美浜発電所 1号炉及び2号炉
廃止措置計画の変更認可申請について
(審査会合における指摘事項の回答)

2022年1月27日
関西電力株式会社

令和3年9月16日の審査会合における指摘事項の回答

図 破損燃料の破損箇所

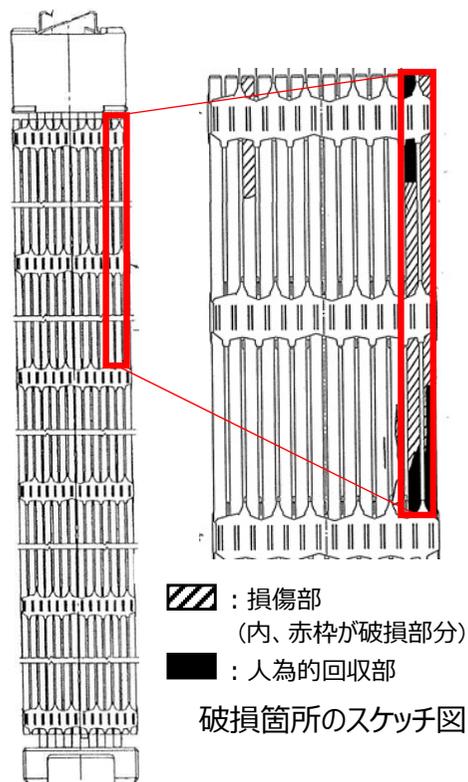
現時点で貯蔵されている燃料の体数を資料として示すこと。

- 1号炉には1973年に破損を確認した燃料（WM1C34）の本体および破損燃料棒片があり、他の使用済燃料と同様に第2段階完了である2035年度末までに搬出する計画。
- 今後、再処理事業者と受入れ可能な形状を協議した上で、再処理できるように再組立てする必要がある、2022年度から、外観検査等の調査を実施し現状を把握する。
- 破損燃料棒片の一部が再処理できない場合には、必要な許認可手続きを行い、性状に応じた処理を行う。
- また、今後の廃止措置作業において新たな破損燃料棒片を確認した場合、調査の上、必要な廃止措置計画の変更を行い、性状に応じた処理を行う。

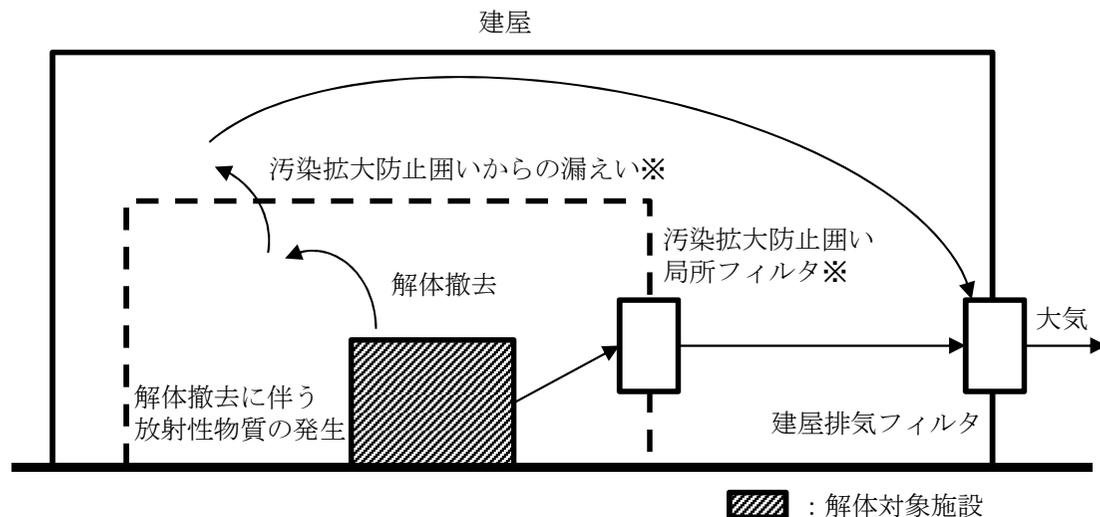
第2段階以降の放射性気体廃棄物として希ガスやよう素が無視できることの説明すること。

放射性よう素のうち、I-131及びI-133については、第1段階の時点で十分に減衰しており、放出量は無視しており、第2段階以降についても同様にその放出量は無視する。

また、長半減期核種であるI-129については、解体対象施設の残存放射能調査の評価対象核種 (55核種) に含んでおり、管理区域内設備の解体撤去に伴い発生する放射性気体廃棄物に含まれる核種として第2段階以降の周辺公衆の線量を確認しているが、I-129による周辺公衆の線量は無視できる程度 (10^{-6} $\mu\text{Sv}/\text{y}$ 以下) であり、放出量は無視できる。
